Informe Consolidado de Solicitud de Aclaraciones, Rectificaciones y/o Ampliaciones al Estudio de Impacto Ambiental del Proyecto "Variantes de la Concesión Ruta 66 Camino de la Fruta"

El presente Informe Consolidado de Solicitud de Aclaraciones, Rectificaciones o Ampliaciones al Estudio de Impacto Ambiental del Proyecto "Variantes de la Concesión Ruta 66 Camino de la Fruta", contiene las observaciones generadas en virtud de la revisión de la Adenda.

Figura 7. Frutales plantados, clasificado originalmente como bosque de *Vachellia caven*, Tipo Forestal Esclerófilo (281532.22 m E, 6211838.18 m S).

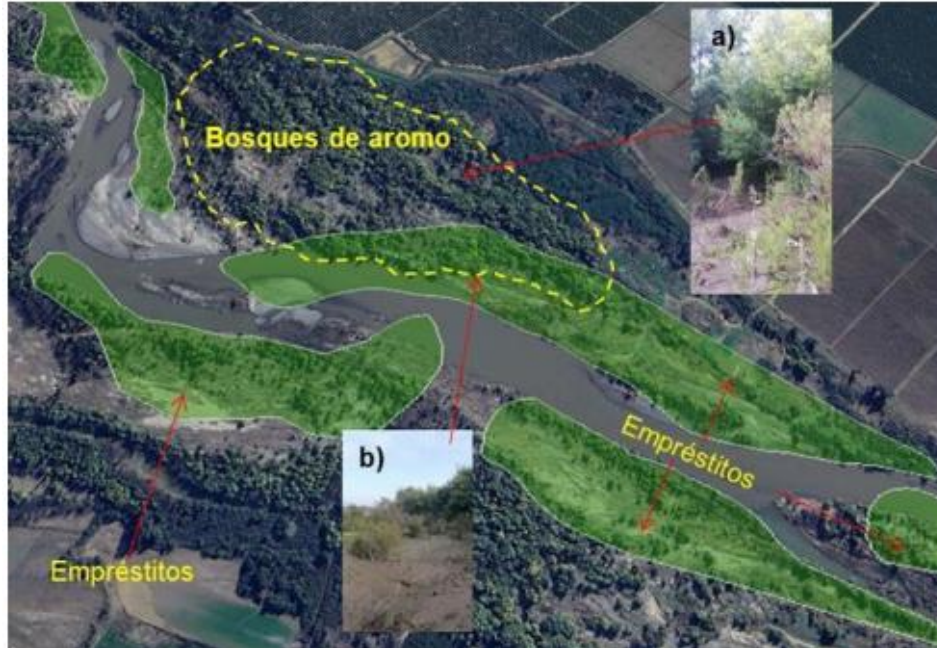
vii. Sectores donde no existe bosque de *Vachellia caven*, que están ocupados por frutales plantados (Anexo 3.7 Flora y Vegetación; Anexo 3.7.5.KMZ; FID: 148; KMZ: Tipos de uso) (Figura 7).

Figura 9. Fragmentación producida por el emplazamiento del proyecto. a) Bosque nativo en el AI sin proyecto; b) Bosque nativo que será intervenido (PAS 148); c) Bosque nativo en el AI con proyecto.

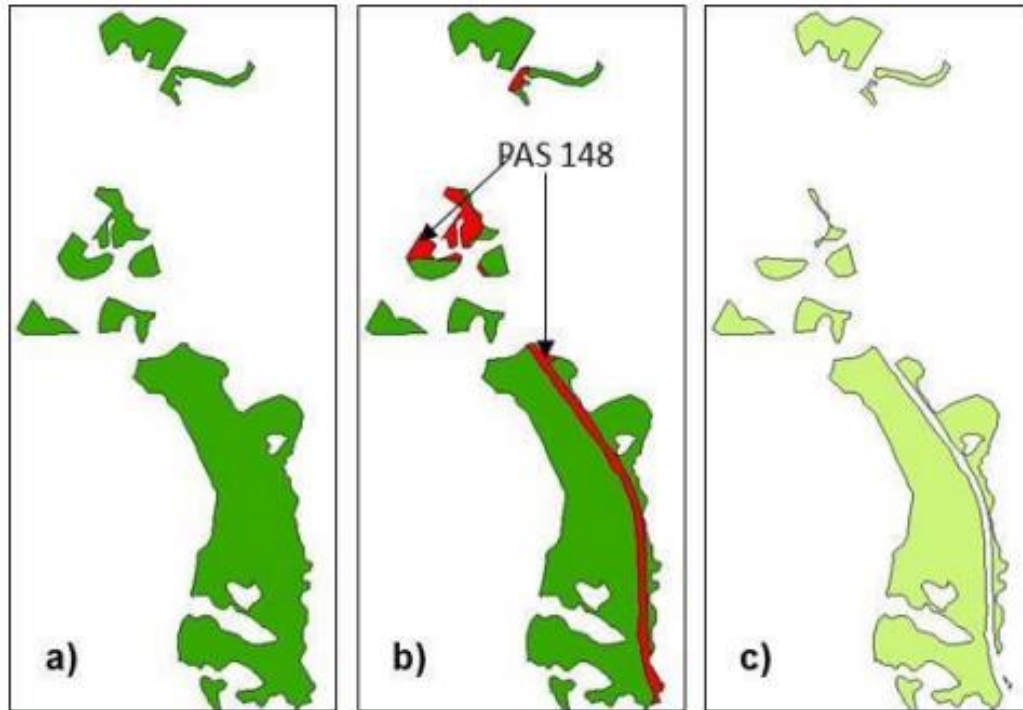
Cabe mencionar que el emplazamiento del proyecto produce fragmentación del Bosque Nativo del AI, teniendo los siguientes efectos y consecuencias:

- Pérdida de hábitat equivalente a 112,49 ha de Bosque nativo del Tipo Forestal Esclerófilo, subtipo forestal Espinal.
- En el escenario sin proyecto en el AI, hay 49 parches o fragmentos de bosque nativo, y de acuerdo con el análisis del EIA, el emplazamiento del proyecto aumentará el número de parches a 79 (Figura 9). En la Figura 9, se muestra en la Figura 9 a) el Bosque nativo en el AI sin proyecto con 9 parches. En la Figura 9 b) los polígonos de bosque nativo (en color rojo) que se cortarán (PAS 148) y en la Figura 9 c) se muestra después de la intervención (con proyecto) la superficie remanente con 12 parches.
- Aumentará la pérdida de continuidad en las formaciones vegetacionales.

Por lo tanto, se solicita al Titular evaluar la significancia de los efectos de la fragmentación en las formaciones vegetacionales nativas producto del emplazamiento del proyecto.

Figura 8. Empréstitos rodeados de bosques de *Acacia melanoxylon*, correspondiente a vegetación de ribera, a) Coordenadas UTM: 290534,12 m; 6197804,45 M; b) Coordenadas UTM: 290541,93 m; 6197749,25m.

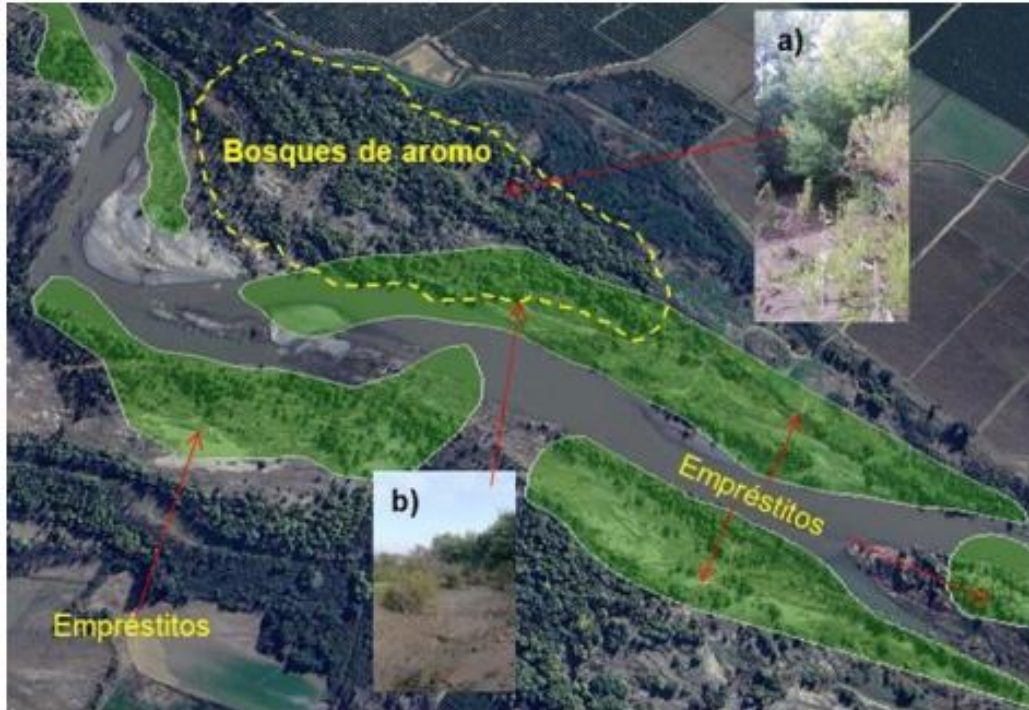
Al respecto, el Titular no identificó ni definió los efectos del proyecto sobre la vegetación riparia o vegetación de ribera, que será afectada por las obras temporales correspondiente a los empréstitos. En visita a terreno los días 25 al 27 de junio de 2024, se observó que la vegetación de ribera, donde se emplazarán los empréstitos, no es considerada por el Titular y no se evalúa los impactos al respecto. En la Figura 8, se muestra la obra que afectará la vegetación riparia (*Bosques de Acacia melanoxylon*) que será eliminada por los empréstitos. Por lo tanto, se solicita la Titular actualizar las formaciones vegetacionales en las riberas del Río Cachapoal donde se emplazarán los empréstitos.
